ГОСТ 24733—81

ГОСТ 24733-81, Гнезда и штепсели однополюсные с диаметром контактов 1,6 и 4,0 мм. Технические условия
Single pole sockets and plugs with contact diameter 1,6 and 4,0 mm. Specifications

Изменение № 1 ГОСТ 24733—81 Гнезда и штепсели однополюсные с диаметром контактов 1,6 и 4,0 мм. Технические условия
Постановлением Государственного комитета СССР по стандартам от 16.10.86
№ 3111 срок введения установлен

Черт. 2

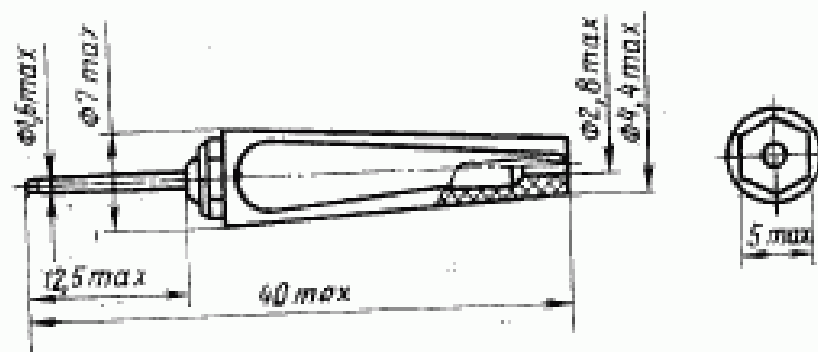
Пункт 1.5, Чертеж 2. Заменить размер: M10 на M10×1,25.
